新型スーパーグランドによる形状変更のお知らせ

この度弊社製品の CE 取得に対する製品への刻印及び金型更新による寸法変更等の形状変更が御座います。

PART NO.: MGB16-10-ST
SCALE: 1:1 UNIT: MM REV. 7.0

【新型】

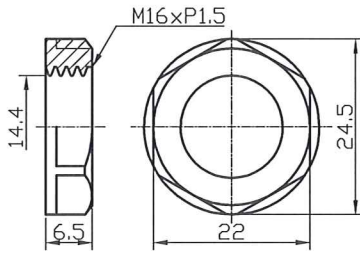
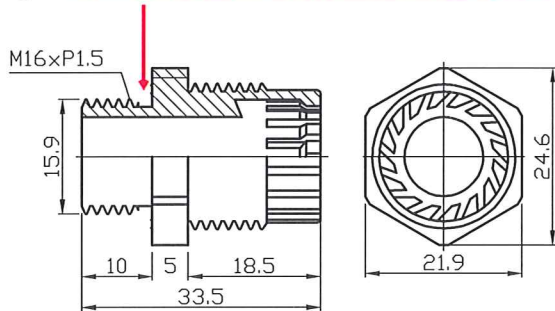
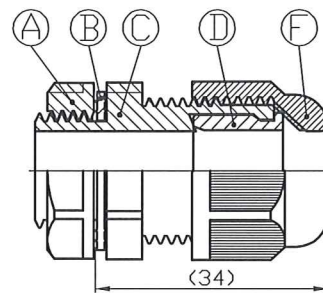
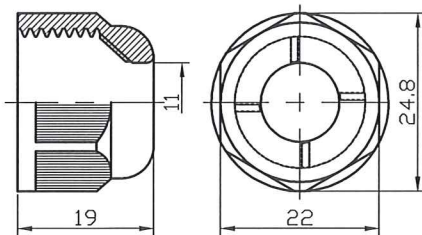
Ⓐ a) CE刻印等の寸法変更

Ⓑ c) 内外径等の寸法変更

Ⓒ d) 本体取付ネジ部根元の形状及び各部寸法変更

Ⓓ b) シール先端部の形状及び各部寸法 変更
